## **Stadt Karben**

### **Bebauungsplan Nr. 206 „Am Taunusbrunnen“**

#### **Beschlussvorschlag zur Abwägung**

aufgrund der während der Offenlage  
(vom 20. Februar bis einschließlich 20. März)  
eingegangenen Stellungnahmen der **Behörden**

**Auszug aus dem Grunderwerbsplan:**

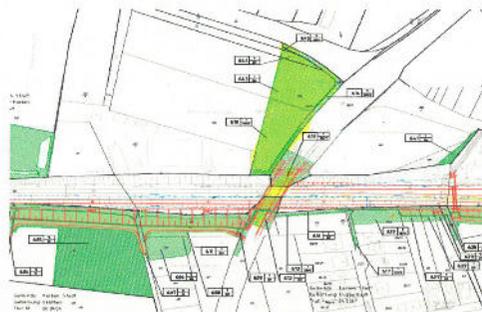
Betroffene Fläche in gelbgrün dargestellt. Hier soll die neue Brücke für den Ausbau der S6 vor-montiert werden.

Des Weiteren soll eine Fläche in Okarben (rot markiert) aus Ausgleichsfläche für das Neubaugebiet dienen. Allerdings muss ein Teil dieser Fläche von der Bahn erworben werden, da durch den Neubau von 2 Gleisen die Bahngrenze weiter nach Westen verlegt werden muss. Außerdem dient ein Teil dieser Fläche während der Baumaßnahme als Baustelleneinrichtungsfäche. Da diese Fläche (mehrere Einzelgrundstücke) über die Veränderungssperre ebenfalls für den Ausbau der S 6 gesichert ist, stimmen wir einer Nutzung als Ausgleichsfläche für das Bebauungsgebiet „Am Taunusbrunnen“ nicht zu.

**zum Punkt Ausgleichsfläche**

Die Bedenken werden nicht geteilt.

Es handelt sich nicht um eine Ausgleichsfläche im Sinne einer Eingriff/ Ausgleichsbilanzierung im Rahmen des Bauleitplanverfahrens, sondern um eine Ausgleichsfläche für die Änderung des RegFNP. Die RegFNP-Änderung hat keine Auswirkungen auf die Planung der Deutschen Bahn AG.

Anlage

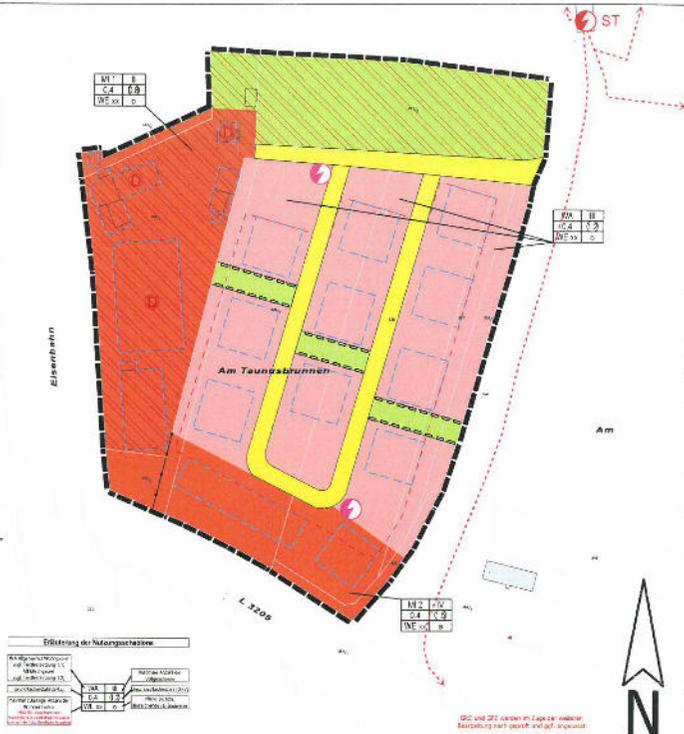
Die ungefähre Lage der 20 kV-Anlagen haben wir in dem beigefügten Plan eingezeichnet und bitten um Darstellung im Bebauungsplan. Bei Bedarf können Sie die entsprechenden Bestandspläne anfordern. Für die korrekte Eintragung der Trassen besteht zusätzlich die Möglichkeit der örtlichen Einmessung.
